## **DODATEK Č. 5 ke Smlouvě o dílo**

uzavřené podle ust. § 2586 a násl. zákona č. 89/2012 Sb., občanský zákoník, ve znění pozdějších předpisů  
**„Rekonstrukce KD Slávie v Českých Budějovicích“**

**Rekapitulace změnových listů pro dodatek SoD č.5**

VÝKRES SPODNÍ VÝZTUŽE ZÁKLADOVÉ DESKY ZD03  
PŮDORYS  
MĚŘITKO: 1:50

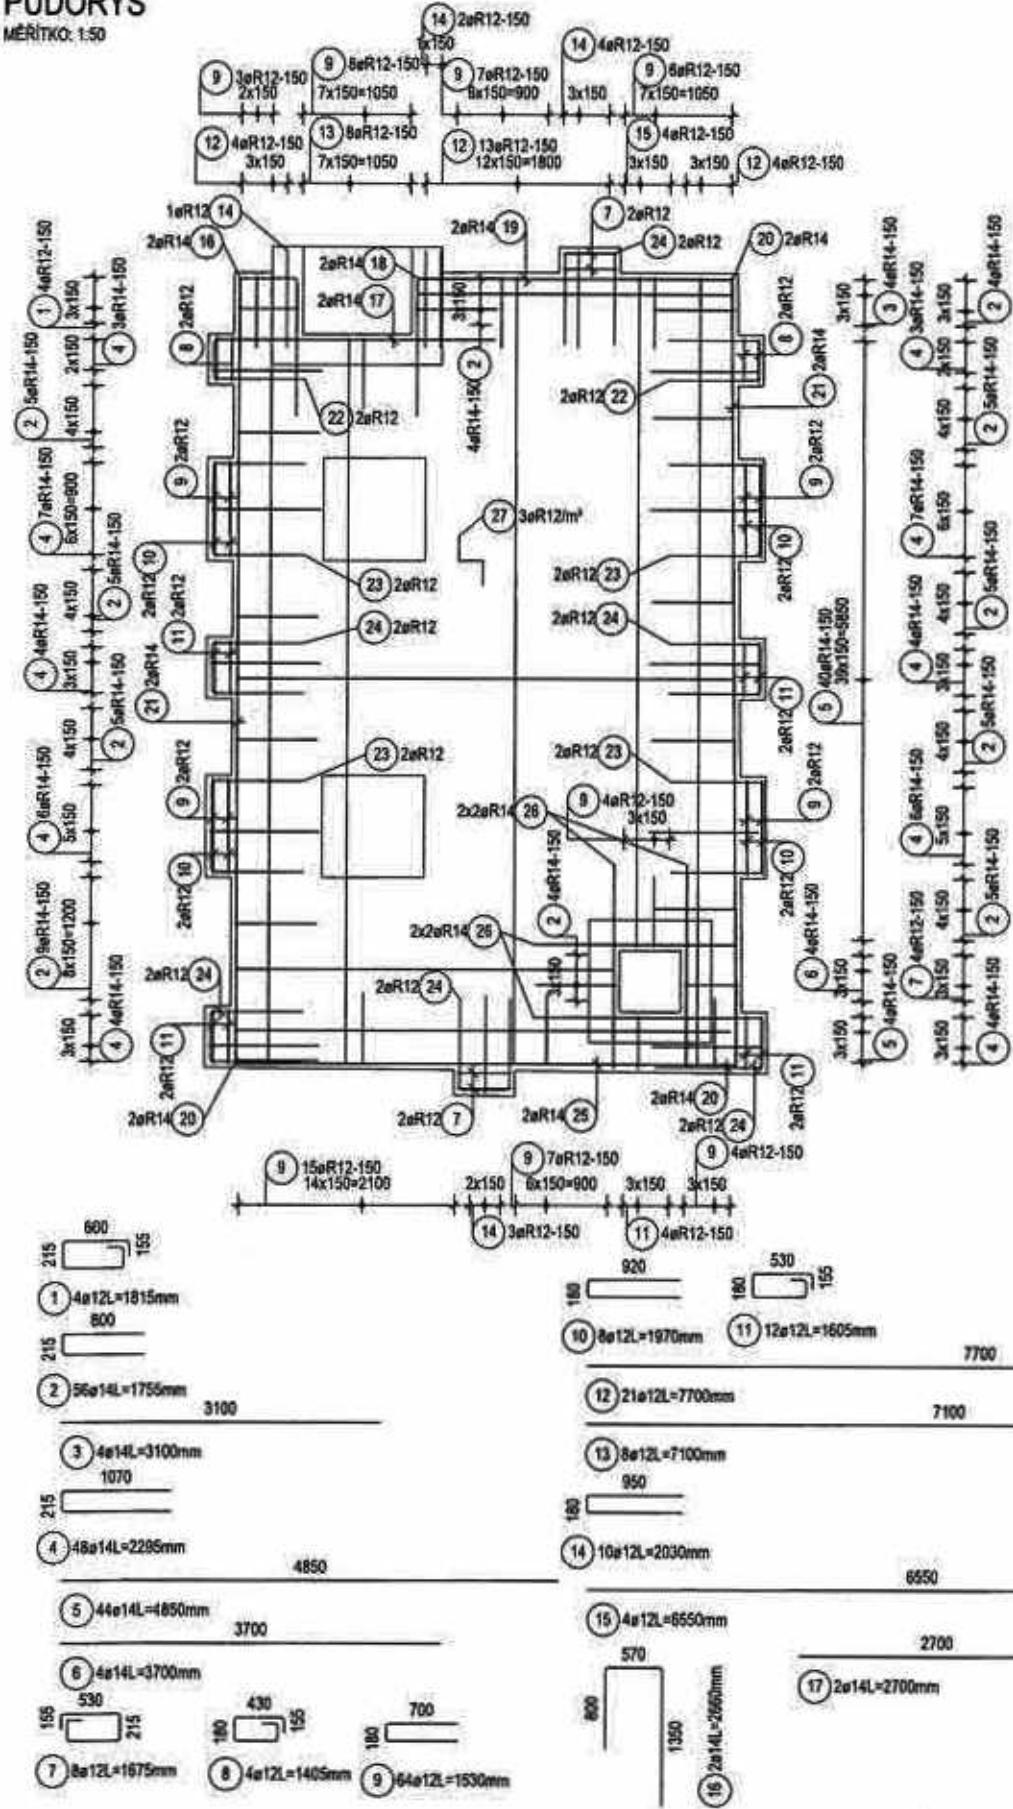
V průběhu provádění zemních prací na úroveň základové spáry pro novou železobetonovou desku ve výměňkové stanici byla zjištěna nedostatečná hloubka základů nosných stěn. Na základě návrhu statika bylo, po ručním odkopání a prohloubení na základovou spáru, nutné provedení podchycení nosných stěn postupným podbetonováním a dále pak jejich zesílení formu přibetonávky nad úroveň základů. V průběhu provádění výkopových prací pak byla dále zjištěna vysoká hladina spodní vody. Pro zajištění vodotěsnosti místnosti byla nově navržena vetknutá konstrukce z vodostavebního železobetonu se systémovými prvky (bílá vana) do předem vyvrtaných jádrových kapes. Jedná se o změnu vzniklou v důsledku okolností, které zadavatel jednající s náležitou péčí nemohl předvídat, a nemění celkovou povahu veřejné zakázky. *(specifikace změnového listu č. 20)*

**PROTOKOL O ZKOUŠCE Č. 23-405/A/02/CB/23/RZZ  
 RÁZOVÁ ZATĚŽOVACÍ ZKOUŠKA LEHKOU DYNAMICKOU DESKOU**

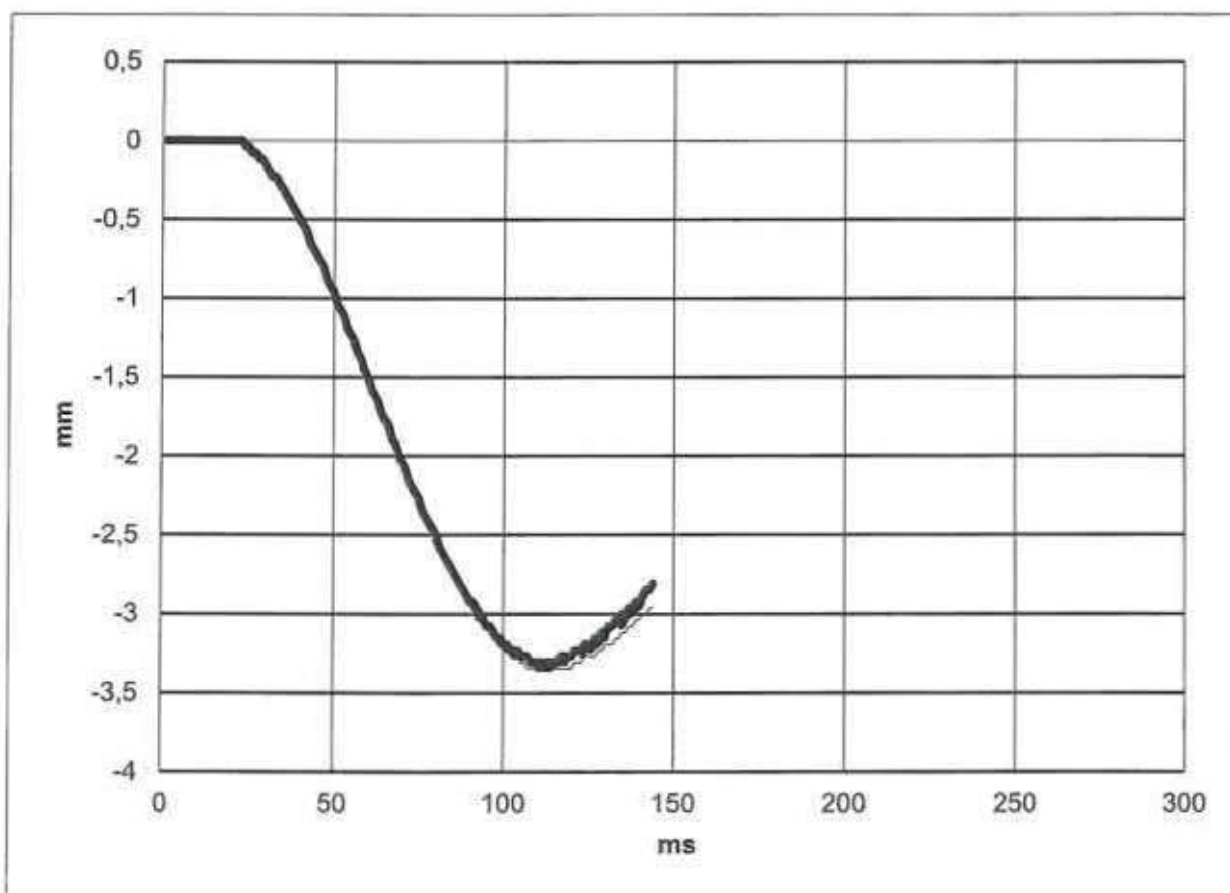
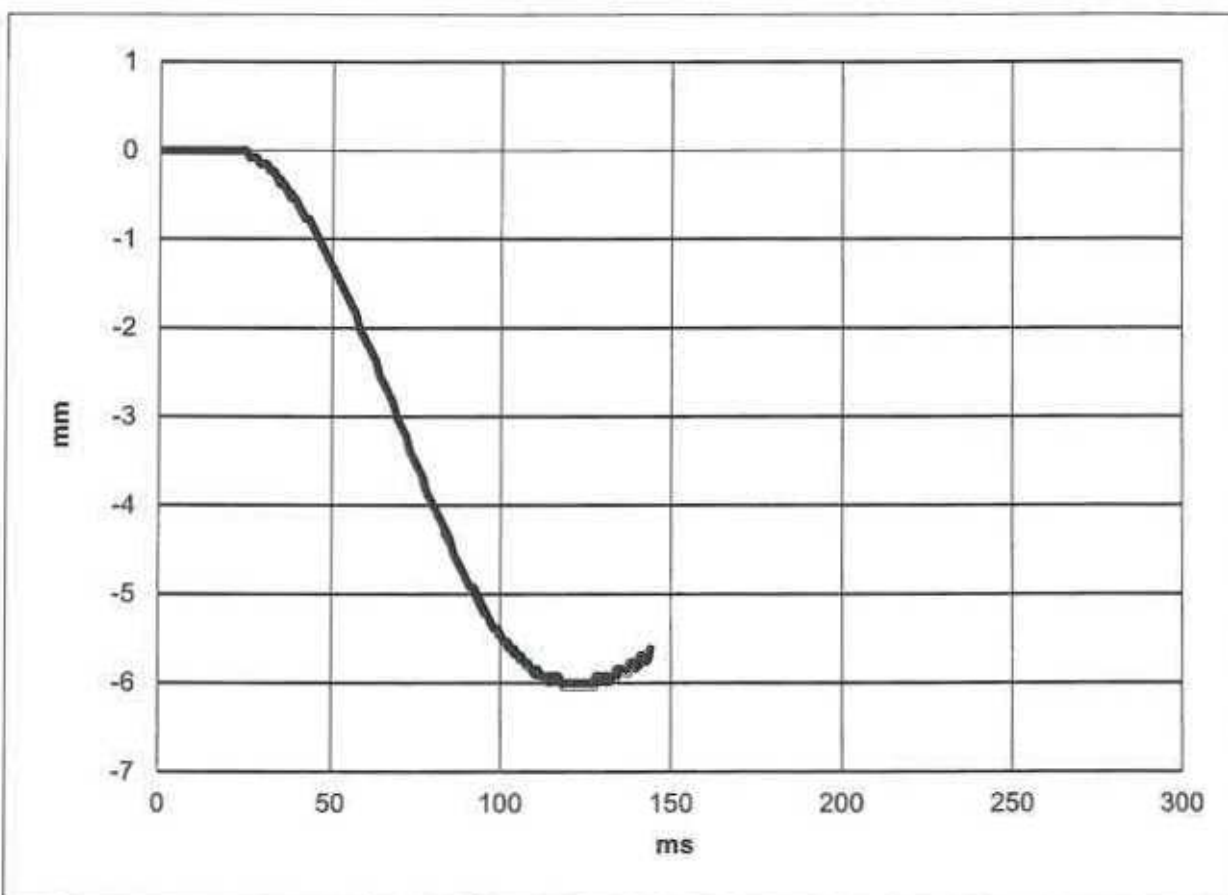
V průběhu provádění stavebních prací bylo, po provedení hutnicích zkoušek zjištěno, že podloží pod základovými deskami objektu SO 01 je z většiny neúnosné. Na základě provedených hutnicích zkoušek statik navrhl provedení výměny podloží tak, aby bylo dosaženo potřebné požadované únosnosti pod základovými konstrukcemi (deskami). Jedná se o změnu vzniklou v důsledku okolností, které zadavatel jednající s náležitou péčí nemohl předvídat, a nemění celkovou povahu veřejné zakázky. (*specifikace změnového listu č. 31*)

Příloha č.1 – ZL 33 – zpevnění nadpraží oken ve 4.NP - poloha OC kcí

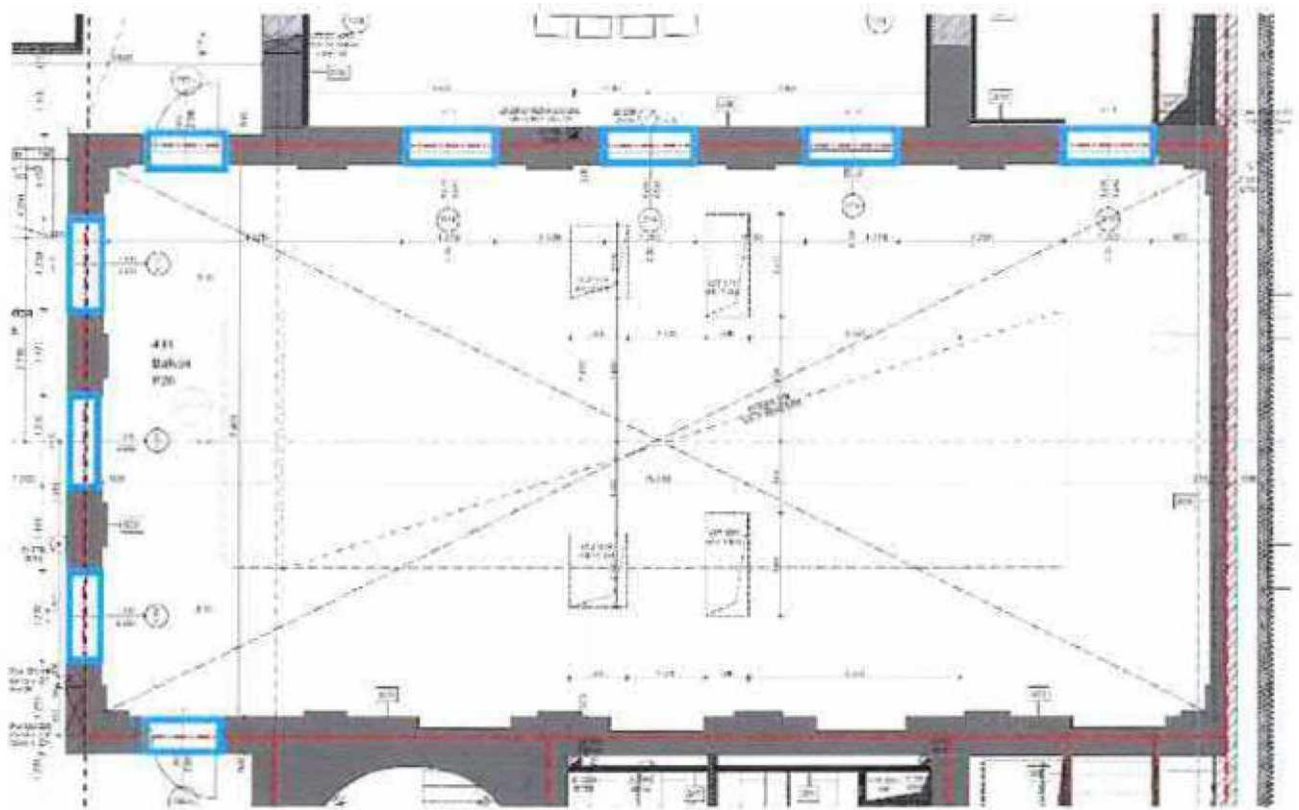
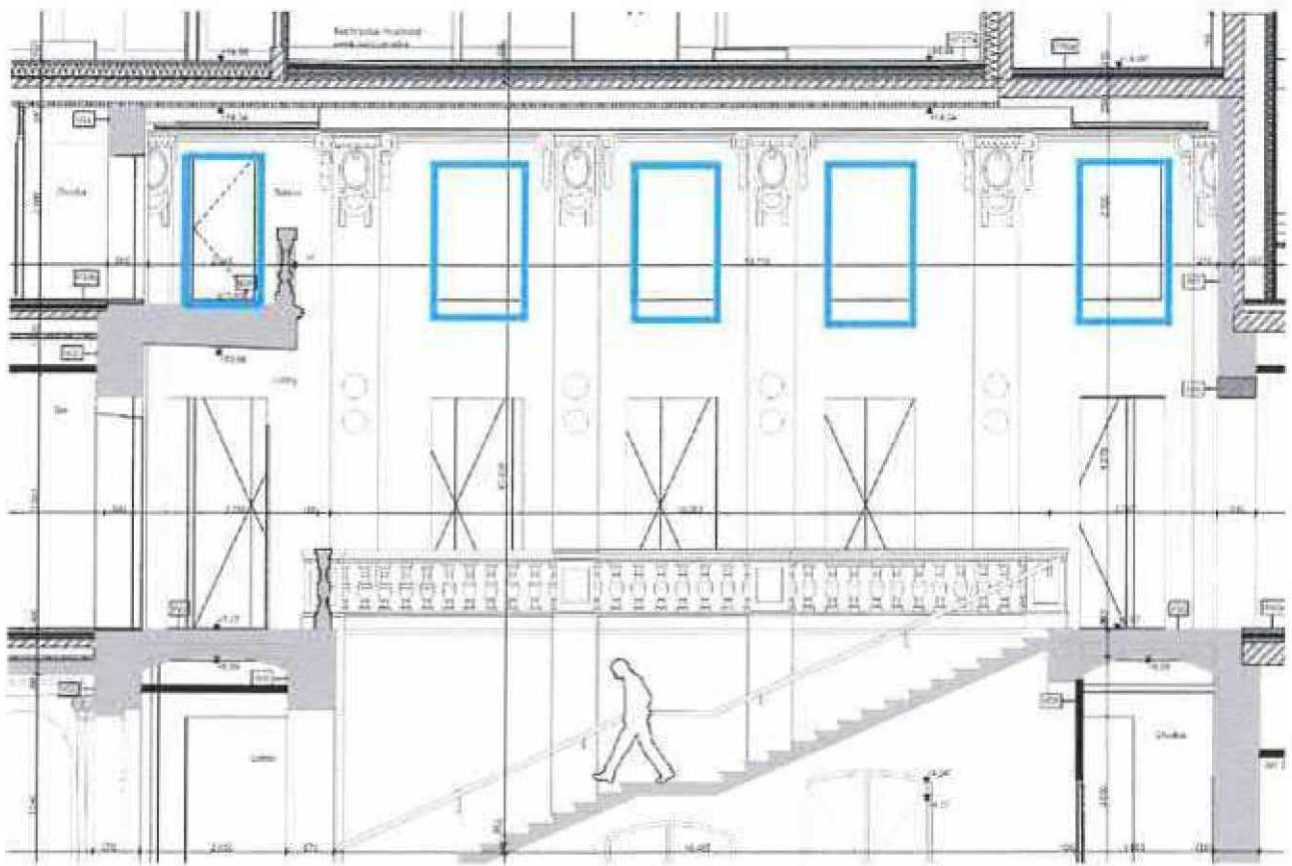
V průběhu provádění stavebních prací bylo zjištěno, že původní okna (dnes druhotně zazděná) měla jako překlad použité dřevěné fošny, které jsou v současnosti natolik degradované, že nejsou schopné plnit funkci překladu, a u některých zazděných oken fošny v nadpraží zcela chybí. Vzhledem k tomu, že v blízkosti oken se nachází historicky cenná štuková výzdoba bylo statikem navrženo řešení, které zajistí nadpraží otvorů tak, aby nedošlo k porušení štukové výzdoby. Jedná se o změnu vzniklou v důsledku okolností, které zadavatel jednající s náležitou péčí nemohl předvídat, a nemění celkovou povahu veřejné zakázky. (*specifikace změnového listu č. 33*)

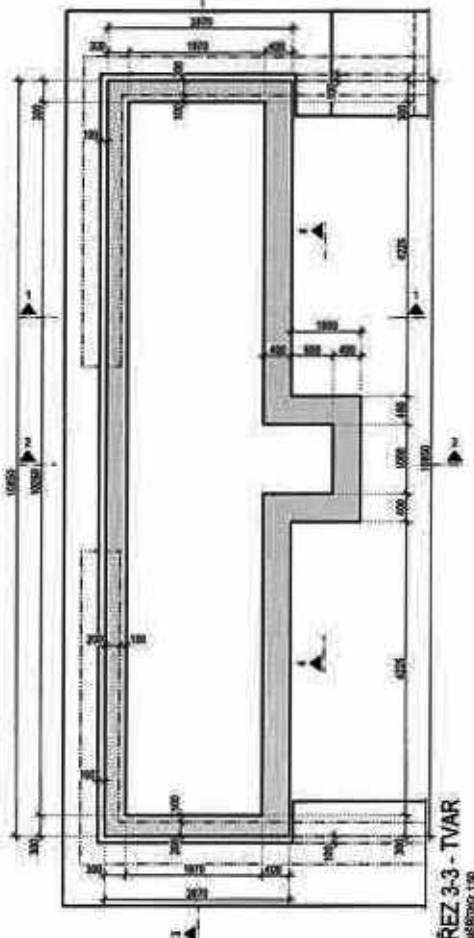
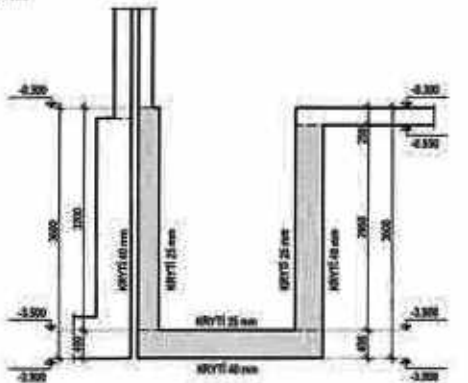
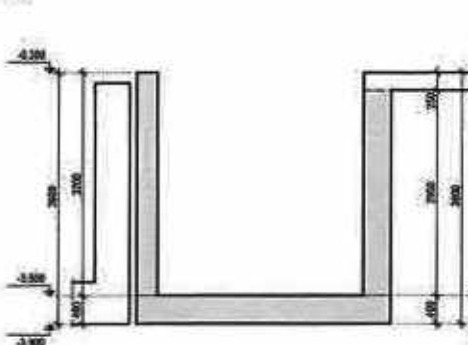
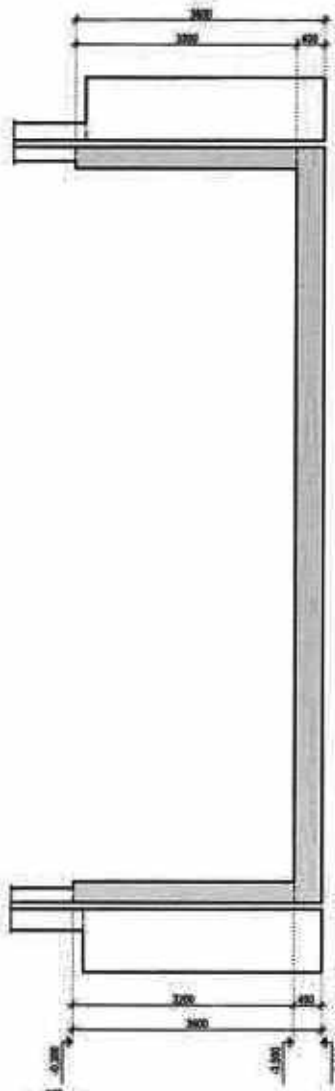
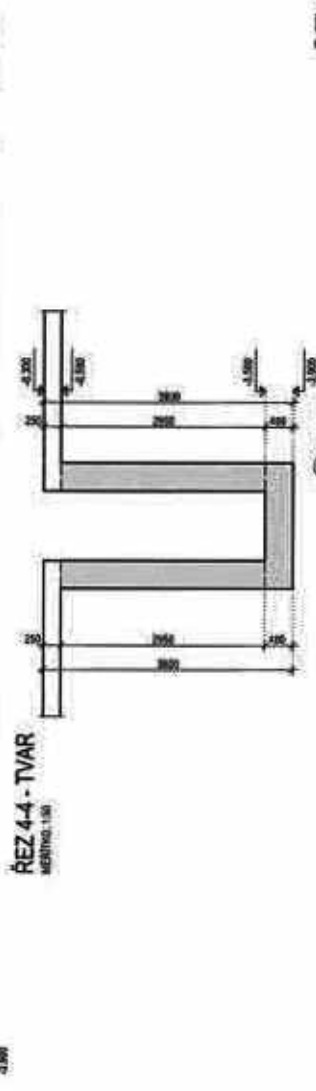
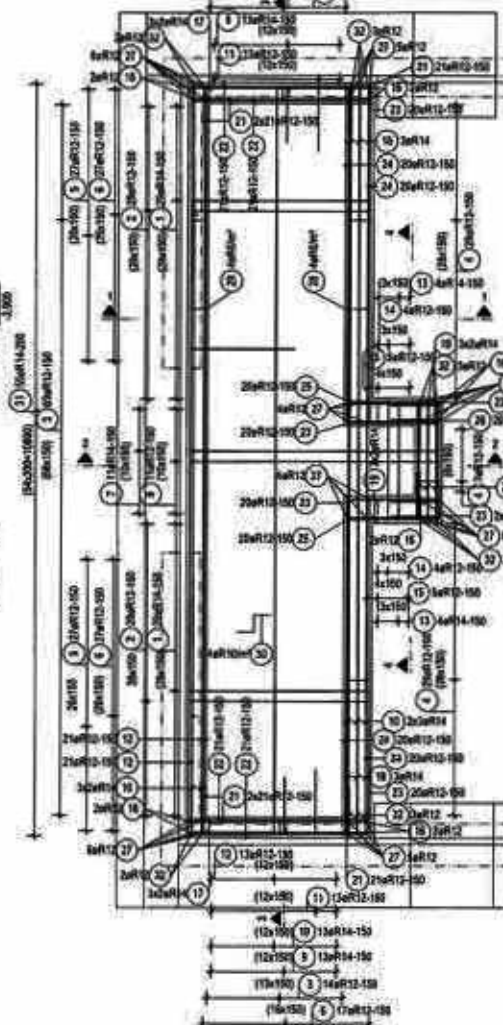
V průběhu provádění stavebních prací byla dodavatelem divadelní techniky, která není součástí plnění této zakázky, zpracována výrobně technická dokumentace DT. Ze zpracované VTD vyplynul požadavek na rozšíření a prohloubení šachty pro zajišťující tribunu hlediště se sedadly. Na základě pokynu objednatele byla statikem provedena projektová úprava šachty v konstrukčních výkresech základů objektu. Jedná se o změnu vzniklou v důsledku okolností, které si vyžádaly dodatečné stavební práce od dodavatele původní veřejné zakázky, které nebyly zahrnuty v původním závazku ze smlouvy na veřejnou zakázku a jejichž zadání jinému dodavateli by objednateli způsobilo značné koordináční obtíže a výrazné navýšení nákladů. *(specifikace změnového listu č. 34)*
